ZPRÁVA O UPLATŇOVÁNÍ
ÚZEMNÍHO PLÁNU STŘEMOŠICE 2020

včetně pokynů pro zpracování návrhu změny č. 1

Zpracovatel:
MěÚ Chrudim, odd. ÚP, Ing. Hana Kovandová
Červen 2020

- Střemošice – původní umístění ČOV v ÚP Střemošice se nachází na pozemcích p. č. 328/2 a 331 v k. ú. Střemošice, viz. výřez z koordináčního výkresu, nově na pozemek p. č. 328/3, viz. výřez z projektové dokumentace:

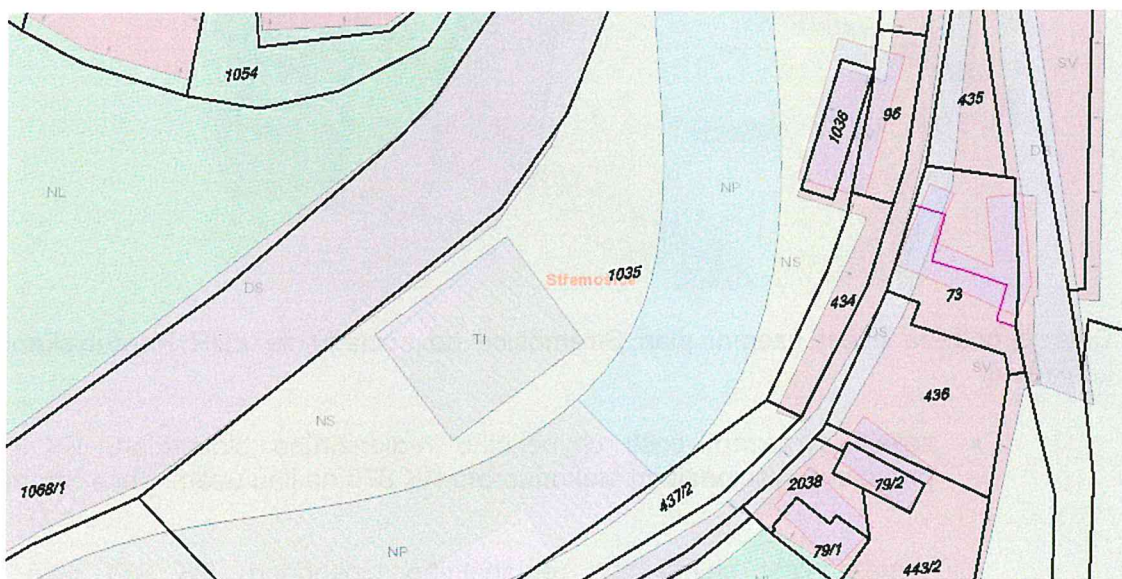
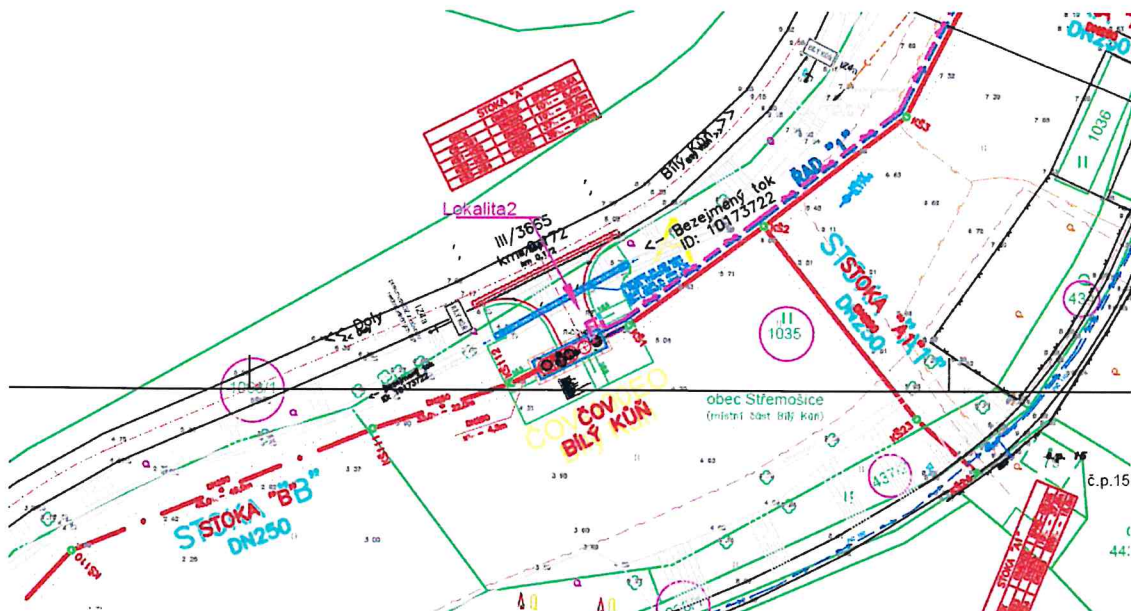
- možnost změny umístění návrhových ploch funkčního využití TI – technická infrastruktura, určené pro realizaci ČOV ve Střemošicích i Bílém Koně na základě upřesňující projektové dokumentace záměru, a to:
